لجنة الخبراء المعنية بنقل البضائع الخطرة وبالنظام المنسق عالمياً  
لتصنيف المواد الكيميائية ووسمها

تقرير لجنة الخبراء المعنية بنقل البضائع الخطرة وبالنظام المنسق  
عالمياً لتصنيف المواد الكيميائية ووسمها عن دورتها العاشرة

تعديلات على الطبعة المنقحة السابعة لدليل الاختبارات والمعايير  
(ST/SG/AC.10/11/Rev.7)

## الشكل 20-4: رسم تخطيطي لتقييم الاستقرار الحراري للعينات وفقاً للفقرة 20-3-4

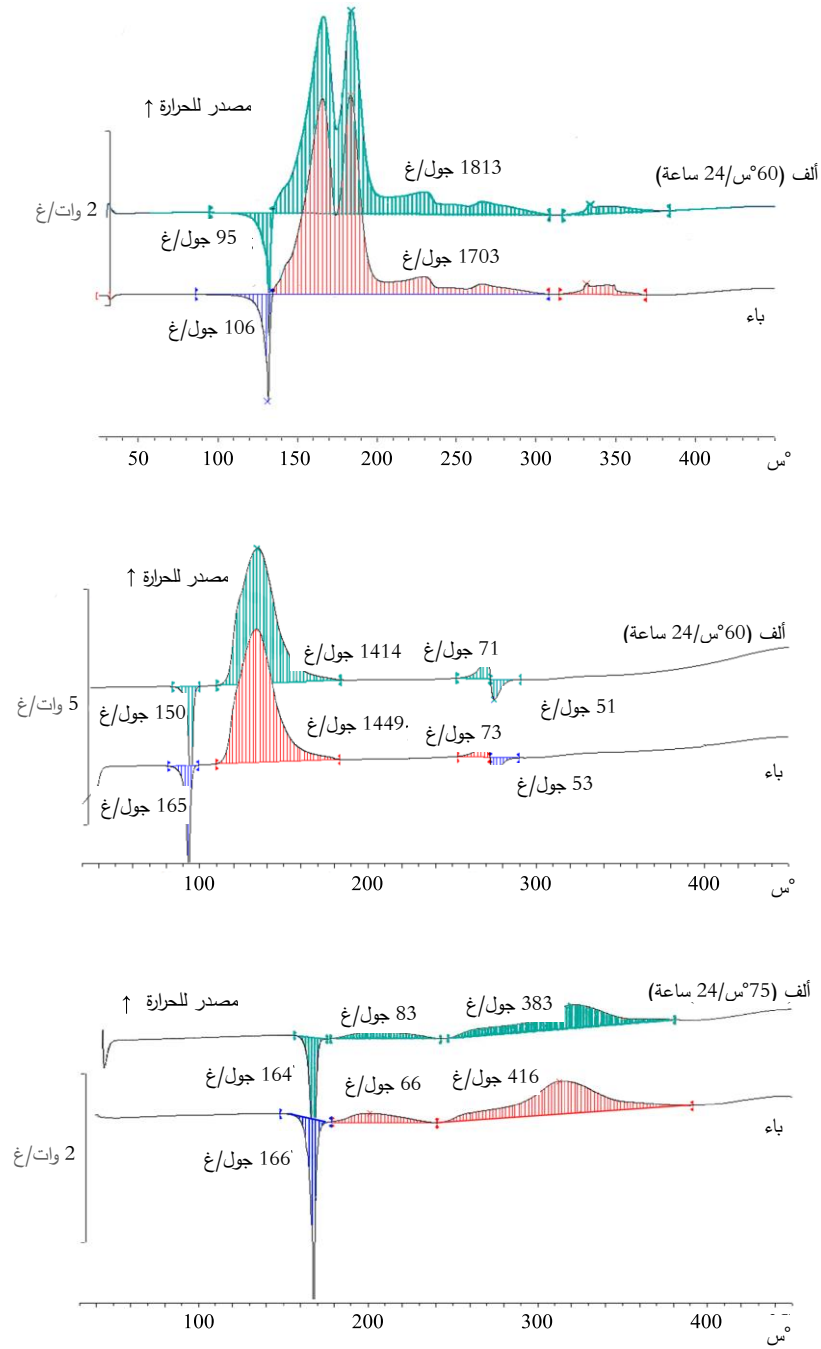
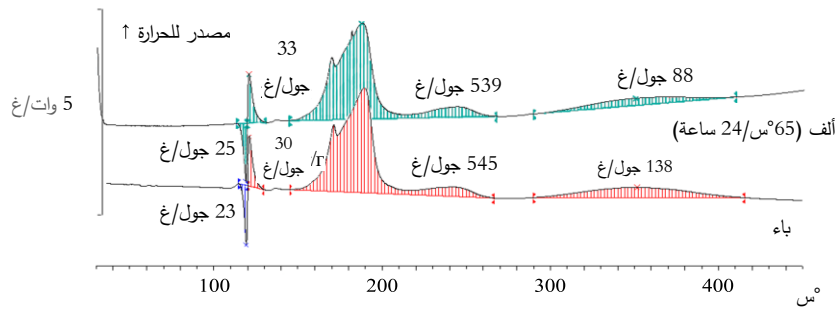
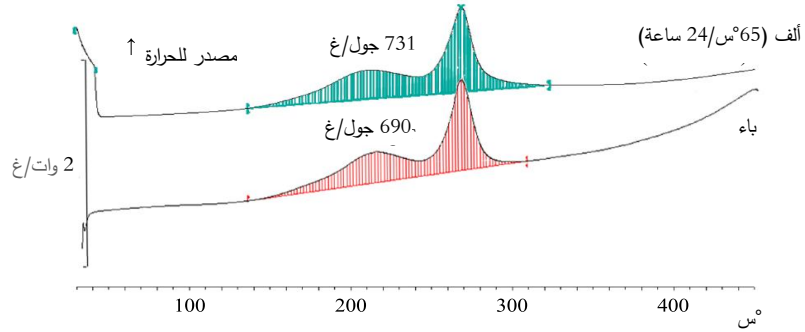
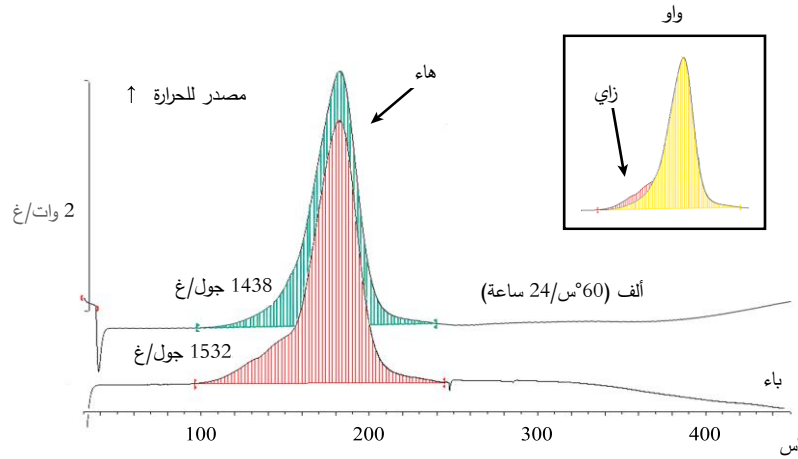
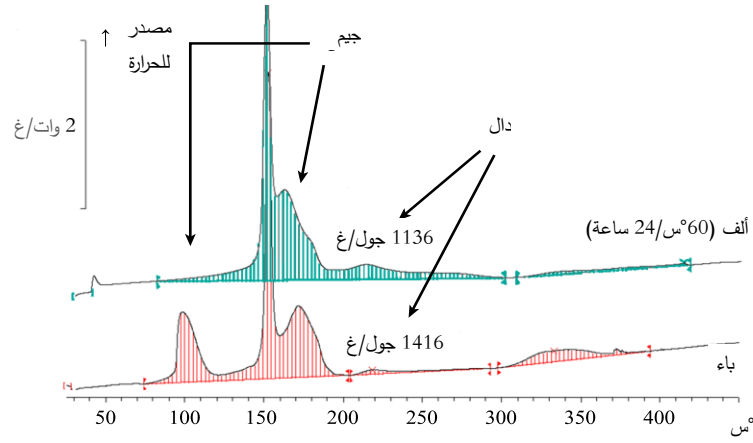
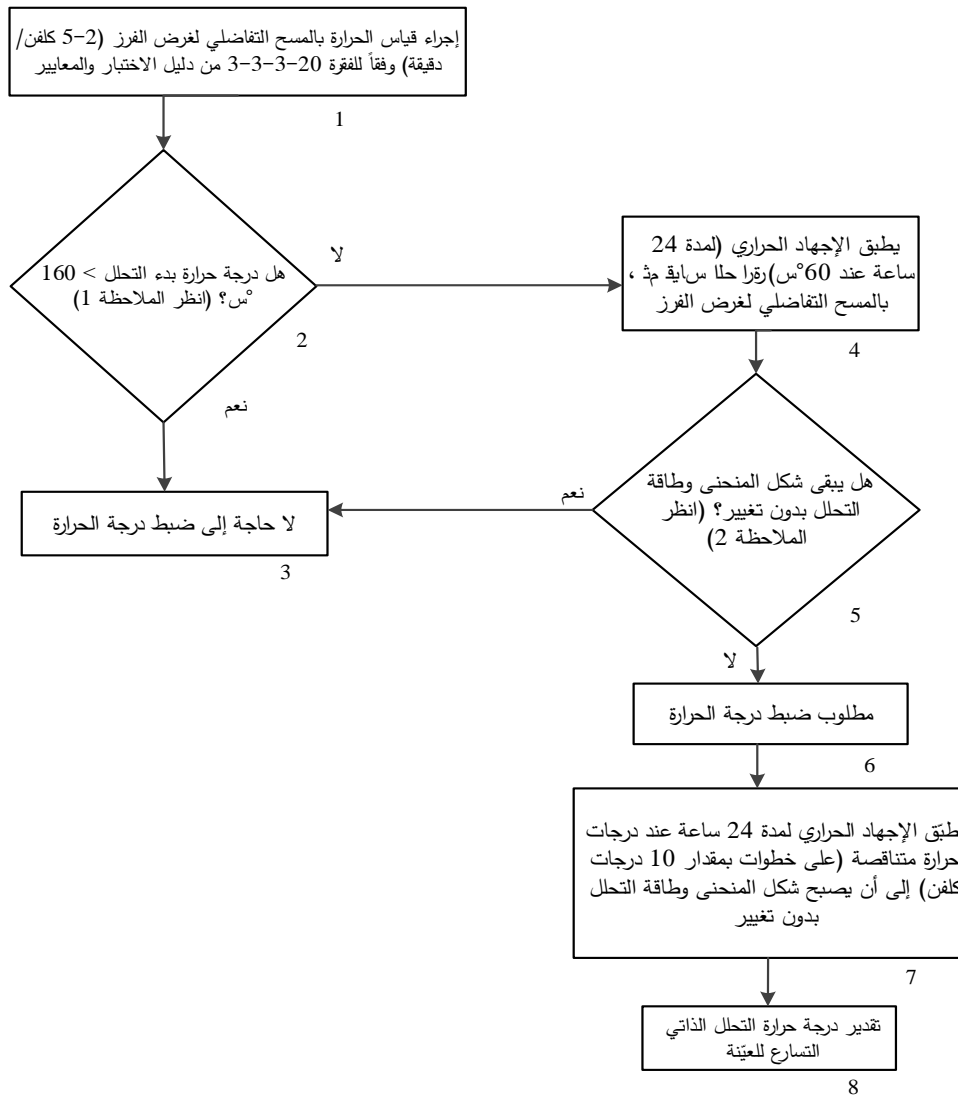
3-3-3-20 في الجملة الأولى، بعد عبارة "قياس الحرارة بالمسح التفاضلي" تضاف عبارة (DSC).  
تعدل الجملة الأخيرة ليصبح نصها كما يلي: "وفي حالة استخدام قياس الحرارة بالمسح التفاضلي، تعرّف درجة حرارة البداية بأنها درجة الحرارة عند أول أثر ملحوظ مصدرٍ للحرارة (أي عند ابتعاد إشارة توليد الحرارة عن خط الأساس)".  
يدرج قسم جديد 4-3-20 يكون نصه كما يلي:

3-4-3-20 لأغراض تحديد الحاجة إلى ضبط درجة الحرارة، يمكن تطبيق اختبار للإجهاد الحراري يستند إلى قياسات الحرارة بالمسح التفاضلي، وذلك على النحو التالي: تقاس حرارة العينة المقدمّة للنقل بالمسح التفاضلي كما هو مبين في الفقرة 3-3-3-20. ثم تؤخذ عينة ثانية ويطبق الإجهاد الحراري بتسقية العينة في البوتقة المغلقة لقياس الحرارة بالمسح التفاضلي عند درجة حرارة محددة ثابتة ولفترة زمنية معينة. في الحالات الاعتيادية، تعتبر فترة إجهاد مدتها 24 ساعة فترة كافية. بعد ذلك تبرد العينة التي خضعت للإجهاد لتصل إلى درجة حرارة الغرفة قبل تعريضها لقياس الحرارة بالمسح التفاضلي على نفس معدل التسخين السابق. فإذا بقي سلوك التحلل بدون تغيير بمقارنة قياسي الحرارة بالمسح التفاضلي من حيث درجة حرارة بدء التحلل، وشكل المنحنى، والطاقة، وضمن عدم تيقن من القياس بحدود 10 في المائة، تعتبر العينة مستقرة عند درجة حرارة الإجهاد المطبقة. وبالنسبة للذرى المسطحة التي يبلغ عندها الحد الأقصى لتوليد الحرارة 0.2 واط/غ، يسمح بانحراف قدره 25 في المائة في نطاقات درجات الحرارة التي تقل عن 250°س، و40 في المائة فوق هذا الحد. وإذا تم اجتياز اختبار الإجهاد وفقاً لهذه المعايير عند 60°س، يصبح عندئذ ضبط درجة الحرارة غير مطلوب.

4-4-3-20 إذا فشلت العينة في اجتياز اختبار الإجهاد عند 60°س، ينبغي تطبيق الإجراء نفسه عند درجات حرارة متناقصة على خطوات بمقدار 10 درجات كلفن إلى أن يصبح سلوك التحلل بدون تغيير. وينبغي أن تعتبر درجة الحرارة هذه درجة حرارة التحلل الذاتي التسارع للعينة، ويمكن عندئذ أن تشتق درجة حرارة الضبط ودرجة حرارة الطوارئ وفقاً للقسم 3-2-28 والجدول 2-28.

5-4-3-20 ترد في الشكل 2-20 أمثلة لاجتياز اختبار الإجهاد الحراري. ويتضمن الشكل 3-20 أمثلة للعينات التي فشلت في اجتياز اختبار الإجهاد. ويرد في الشكل 4-20 الرسم التخطيطي للإجراء المتبع.

**الملاحظة 1:** يمكن إهمال المركبات الصغيرة المعزولة المصدر للحرارة ( $> 20$  جول/غ) التي تسبق التحلل الرئيسي.

**الملاحظة 2:** التسامح العام في مقارنة الطاقة نتيجة لعدم التيقن من القياس: 10 في المائة. بالنسبة للذرى المسطحة التي يبلغ عندها الحد الأقصى لإنتاج الحرارة 0.2 واط/غ، يسمح بانحراف قدره 25 في المائة في نطاقات درجات الحرارة التي تقل عن 250°س، و40 في المائة فوق هذا الحد.

يعاد ترقيم الشكلين 20-2 و20-3 ليصبحا 20-5 و20-6 على التوالي مع تحديث الإحالات المرجعية في الفقرة 20-5-1.

"الشكل 2-2-4-28: مثال لتحديد درجة حرارة التحلل الذاتي التسارع أو درجة حرارة التماثر الذاتي التسارع

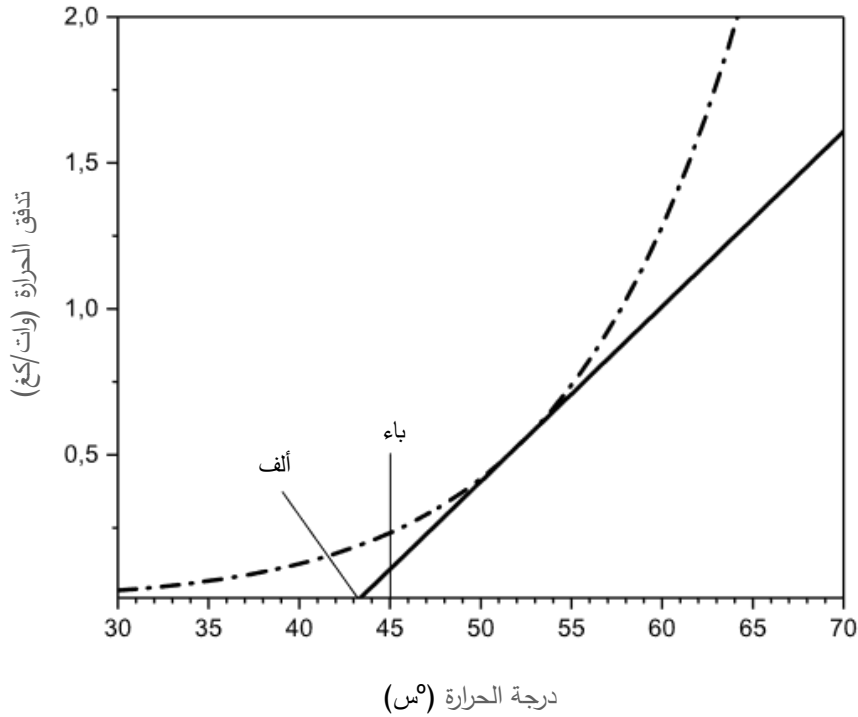
الشكل 2-2-4-28 يستعاض عنه بما يلي:

الشكل 28-4-3-1: فترة القياس كدالة في الحد الأقصى المقيس لتوليد الحرارة

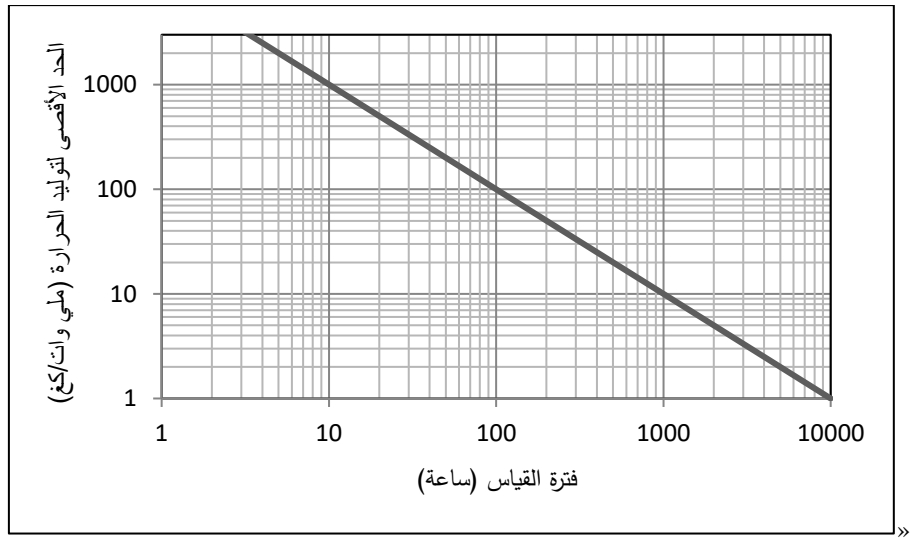
(ج) يبدأ رصد معدل توليد الحرارة. وتعتمد مدة كل اختبار على درجة حرارة الاختبار وعلى معدل توليد الحرارة. ويرد وقت القياس في الشكل 1-3-4-28 ويمكن استخدامه كتوجيه إلا إذا أسفر عن أوقات قياس غير واقعية (مثلاً أكبر من 1 000 ساعة). وتعطى أوقات القياس هذه لتحقيق درجة معينة من تحويل المادة من أجل أخذ التأثيرات غير المحفزة في الحسبان؛

"الشكل 28-4-3-2: مثال لتحديد درجة حرارة التحلل الذاتي التسارع أو درجة حرارة التماثر الذاتي التسارع"

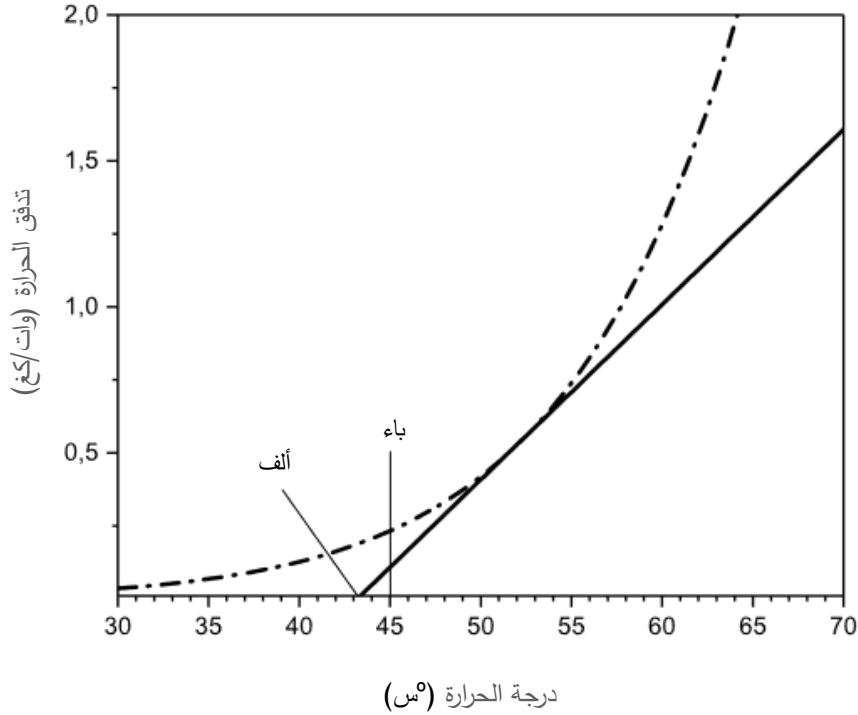
الشكلان الحاليان 1-3-4-28 و 2-3-4-28 يحذفان.

يُدرج الشكل الجديد التالي 28-4-3-2:

الشكل 1-4-2-33 يستعاض عن الشكل ألف بالشكل التالي:

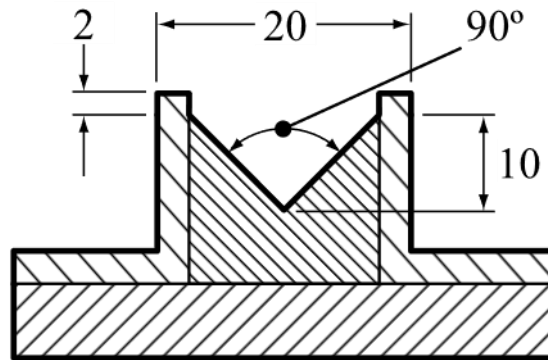
2-4-2-33 في الجملة الأولى، تدرج كلمة "الداخلي" بعد كلمة "عرضه".
